平成23年度自動車アセスメント（後期）で発生した事案について

図1

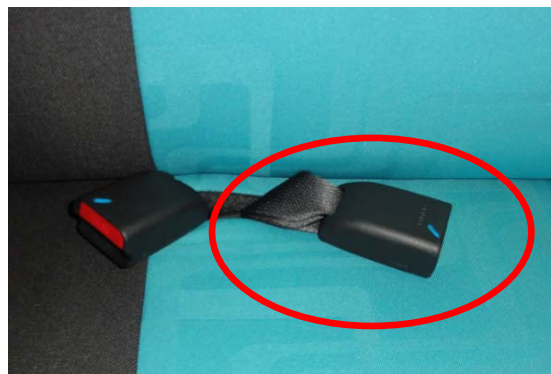
スズキ・スプラッシュの後席シートベルト使用性評価試験において、左外側座席と中央座席のバックルが交差しており（図1、図2）、左外側座席に乗員が着座した場合に、中央座席用シートベルトバックルが左外側座席乗員の臀部の下になり、中央座席に乗車した乗員から当該座席用シートベルトのバックルが見えなくなってしまう事案が確認された。

（中央席バックルが左外側座席乗員の臀部の下になってしまう場合がある。）

衝突安全技術検討WGで議論した結果、当該事案は、後席シートベルトの使用性に関わる問題であることから、試験方法の6.3.6「特記事項」の規定に基づき、以下に記載した内容を試験結果における特記事項として記載するとともに、以下のコメントを公表することとした。

コメント：3名乗車時に後部中央席のバックル位置が見えなくなるおそれがある。

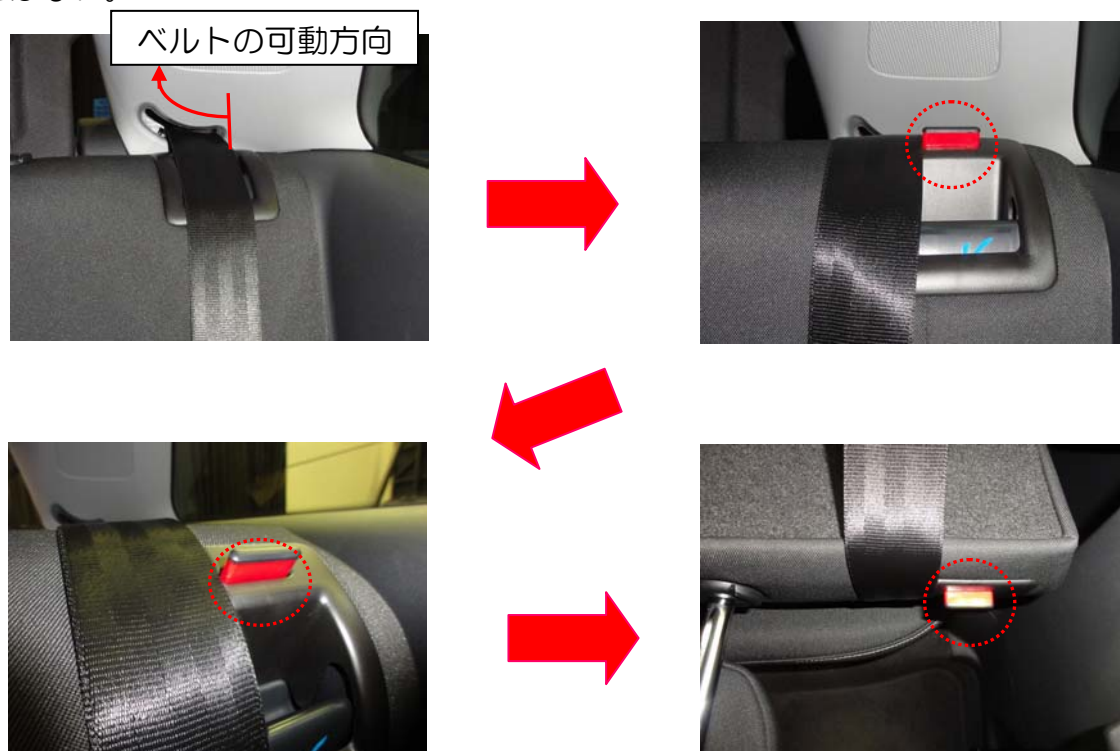
平成 23 年度後期の P S B R 試験において、BMW ・ X1 の助手席に備えられている P S B R 非装着時警報の走行時警報とチェンジオブステータス警報の警報方法が相違している事案が確認された。

走行時警報においては、イグニッションオンでメーター中央上部のランプが点灯し、初期警報（ランプ点灯）が作動する。その後、200m 走行した時に、メーター中央上部に加えて、直ちにメーター内のインフォメーションディスプレイで表示警報が作動する。また、その際、併せて、音警報も作動し、表示警報及び音警報が90秒間持続する。

チェンジオブステータス警報においては、ステータス変化直後にメーター中央上部のランプが点灯し、併せてステータス変化から15秒後から90秒間、メーター内のインフォメーションディスプレイに表示警報が作動する。

音警報は、ステータス変化直後に1回警報があり、加えて、ステータス変化から15秒後から90秒間音警報が持続する。

衝突安全技術検討 WG で議論した結果、当該事案においては、走行時警報とチェンジオブステータスの警報方法が相違しているが、走行時警報においても試験方法で定めた「聴覚警報」の要件を満たしており、チェンジオブステータスの警報方法においても、ステータス変化直後に1回警報があり、休止時間15秒を経て90秒間音警報が持続するロジックの為、評価法及び本WGで議論中の休止時間の「聴覚警報」要件をどちらも満たしている。このため、走行時警報とチェンジオブステータスの動作ロジックが同じもの同様の点数を付与することとなった。

また、当該事案以外にも走行時警報とチェンジオブステータス警報の警報方法が異なる場合が考えられることから、平成24年度の評価方法より、評価方法の改正を行っていくこととしたい。

（図 1）

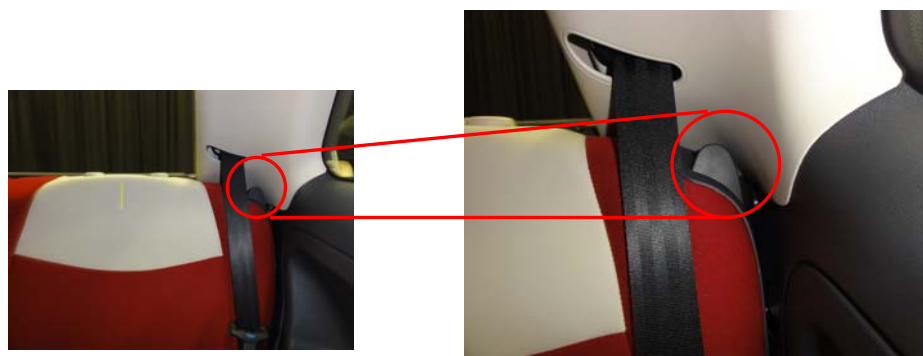
アウディ・A1 の後席シートベルト使用性評価試験において、後席シートベルト格納ガイドが設置されておらず、シートアレンジ等によって、後席用シートベルトがシートバック部から外側に外れ、その状態のままシートバックを元の位置に戻すと後席用シートベルトがシートバックの後側に回り込み、使用出来なくなるおそれのある事案が確認された。（前期試験車のレクサス CT200h と同様の事案）

後席シートバックを折りたたむ際の操作レバーを操作すると、この操作レバー部からシートバックがロックからアンロック状態になった旨を使用者に表示するためのバーが立ち上がる。（図 1）当該車両には、後席シートバックを折りたたんだ際にシートベルトを格納するための格納ガイドは取り付けられていないが、後席を折りたたむ通常の操作ではシートベルトはこのバーによりガイドされ、シートバック部の外側に外れることはない。

衝突安全技術検討 WG で議論した結果、当該事案は、操作レバー部より立ち上がったバーにより、シートバックのロック・アンロック状態を使用者に表示するものためのものであるが、シートベルトの外方向への移動を抑止する働きも併せて持っており、前期で判定したトヨタ・レクサス CT200h のシートベルトガイドと同じ機能であると判断できることから、試験結果の特記事項への記載は行わないこととした。

また、当該事案については事例集に追加することとした。

当該シートベルトの破損状況(図1)

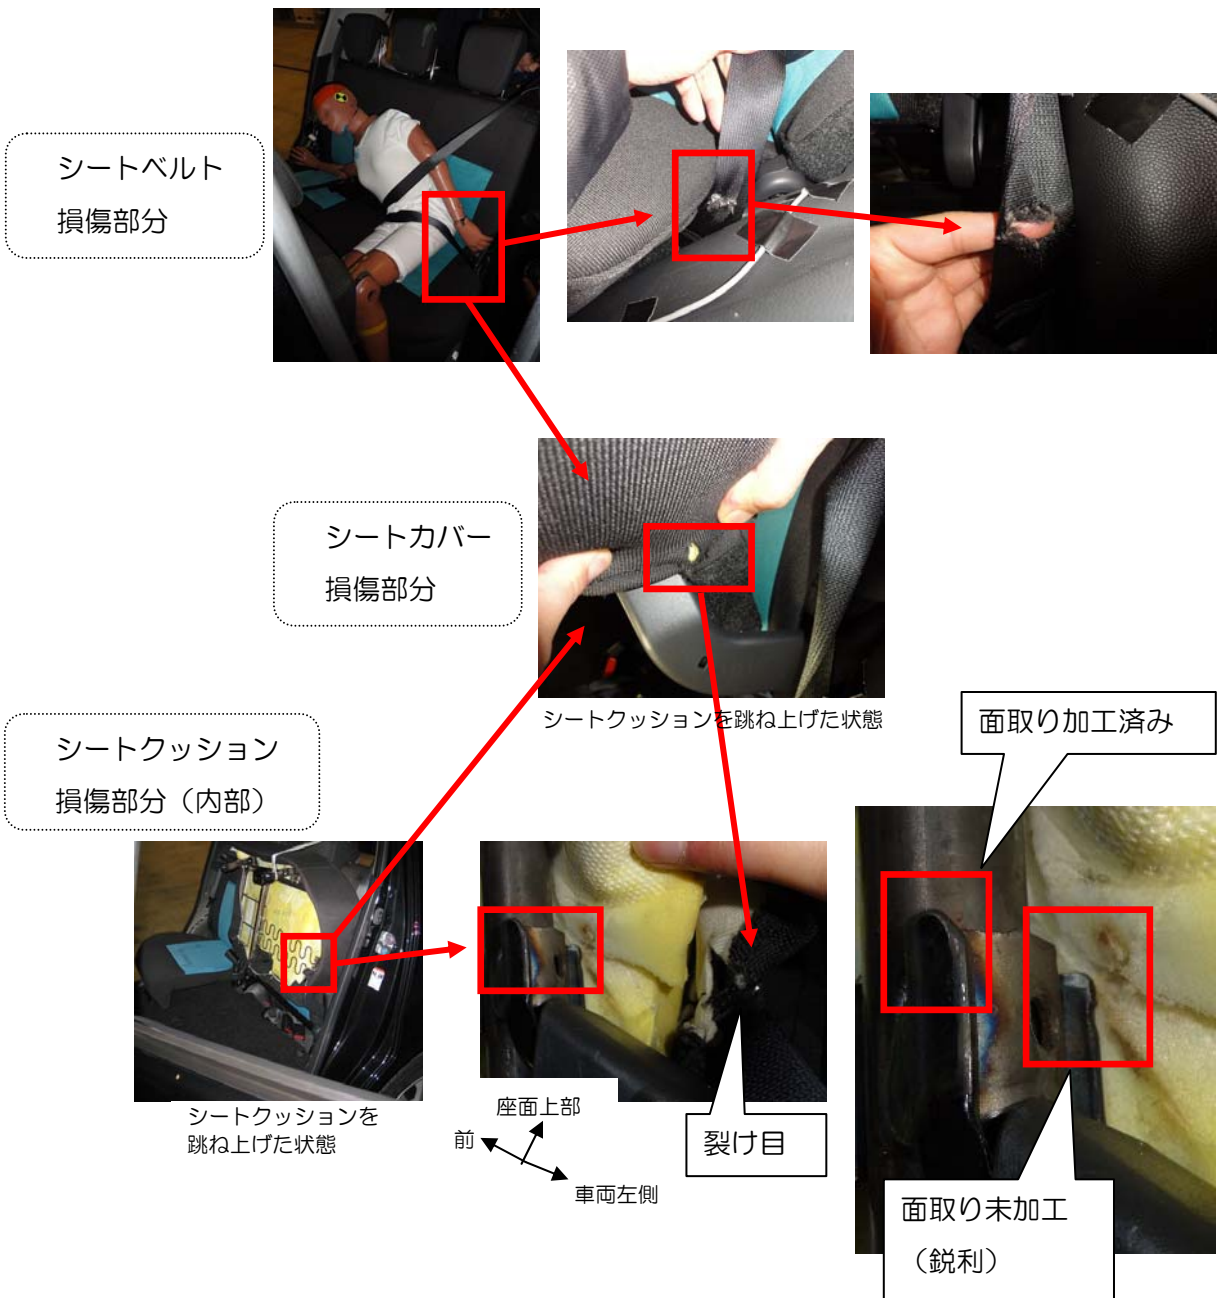
スズキ・スプラッシュのオフセット前面衝突試験において、衝突の衝撃により後席ダミー（AF05）用のシートベルトが損傷する事象が確認された。（図1）

- ✚ 試験終了後、後席ダミー（AF05）用のシートベルトが損傷していたため、自動車製作者及びNASVA職員により損傷したシートベルト付近の状態を確認したところ、シートクッション内部の鋭い突起がシート内部のクッション及びシート表皮を突き破った痕跡を確認した。
- ✚ 一方、試験データ（波形等）を確認したところ、特に異常と思われる箇所がなかった。このため、試験は成立しているものと判断し、当該事実を特記事項として試験成績書に以下のとおり記載した。
「後席のシートベルトにシートクッション内部の金属（フレーム）との接触による損傷があった。」
- ✚ なお、NASVAにおいてフルラップ前面衝突試験及び側面衝突試験に使用した車両についても後席シートクッションの内部構造について確認を行ったところ、運転席側も含め内部に鋭い突起があることが確認された。（図2）
- ✚ 当該座席及びシートベルトについては、自動車製作者が持ち帰り、詳細な分析を行った。シートクッションフレームの部品端部にシートベルトウェビングが押し付けられ、ウェビングが損傷した事象が確認された。
- ✚ 当該現象は、乗員の安全性に影響すると考えられることから、国土交通省へ通報を行っている。

衝突安全技術検討WGで議論した結果、当該事案は、シートクッション内部のフレームに鋭い突起を有する部分があったことから、シートクッション内部のウレタン及び表皮を破りシートベルトと接触した結果、シートベルトを損傷させたため、公表時において以下のコメントを特記することとした。

コメント：後席外側のシートベルトが衝突の衝撃によりシートクッションに押しつけられ、シートクッション内部のフレーム端部の鋭利な部分と接触し損傷した。
